**Avis de la Mission régionale
d'autorité environnementale de Corse
sur un projet de centrale photovoltaïque au sol sur
le territoire de la commune
d'ALERIA (Haute-Corse)**

n°MRAe 2020-PC7

Localisation du projet : Commune d'Aleria

Demandeur : SARL GDSOL 67

Illustration 3 : espèces animales remarquables (source : étude d'impact)

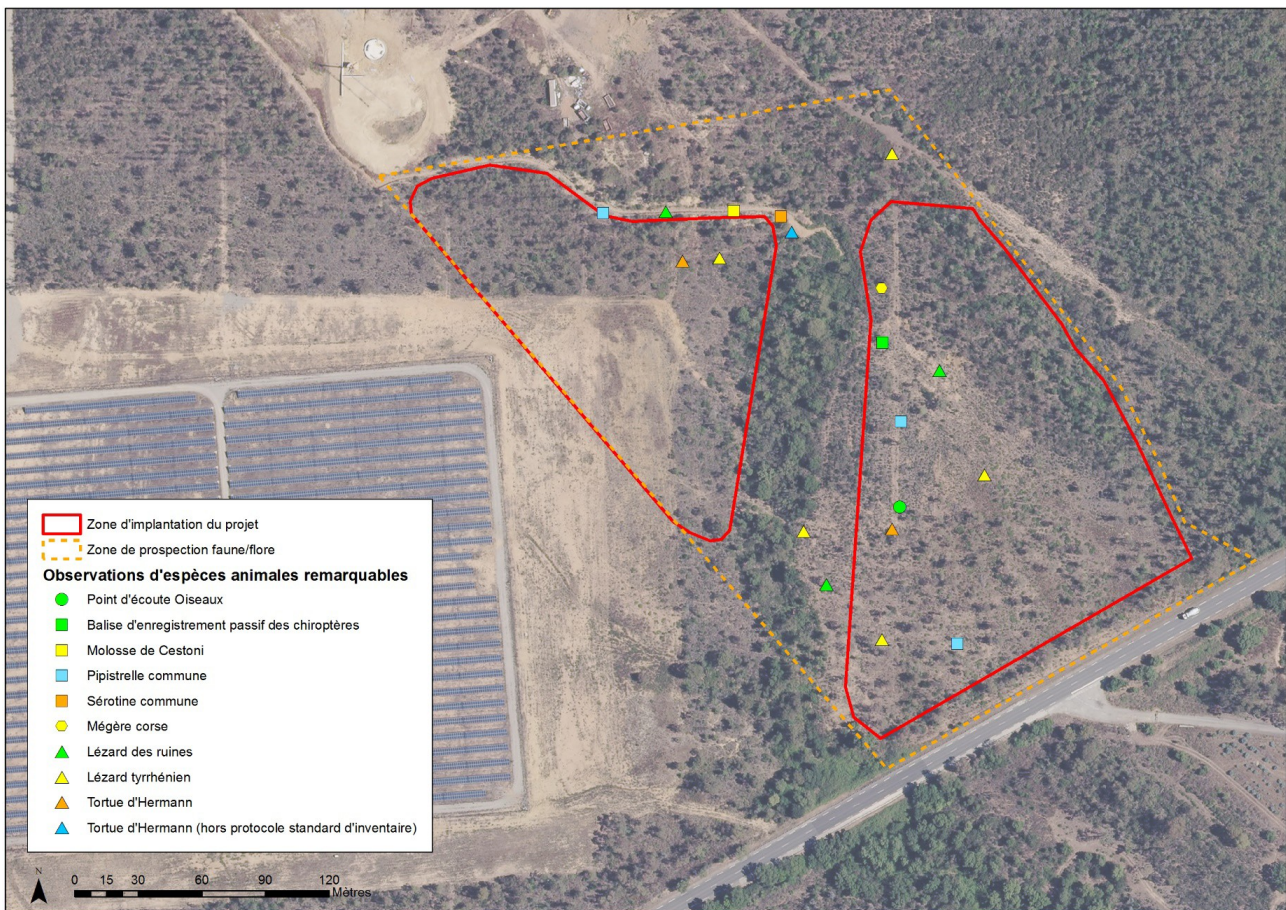
En complément de la nécessité de déposer une demande de dérogation au titre des espèces protégées pour la tortue d'Hermann, la MRAE recommande de compléter l'étude d'impact pour éviter la destruction des lézards tyrrhénien et des ruines et de proposer des mesures adaptées en conséquence.

Illustration 4 : corridors écologique (source : étude d'impact)

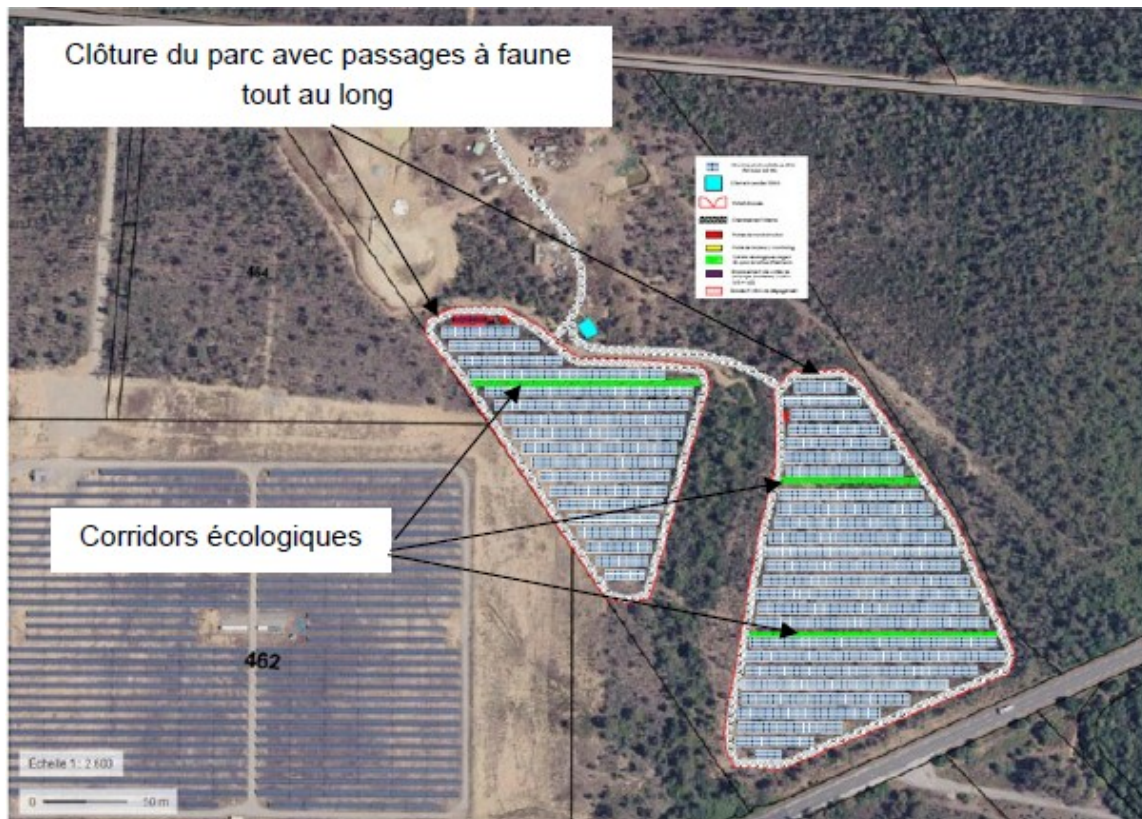
La MRAE recommande de compléter l'étude d'impact en prenant en compte la présence d'autres parcs à proximité afin de s'assurer que la mesure de réduction Mr-4 est suffisante pour assurer la bonne circulation des espèces. Des précisions sont également attendues sur le périmètre et les critères ayant conduit à la définition du « 0,2 % du réservoir de biodiversité » évoqué.
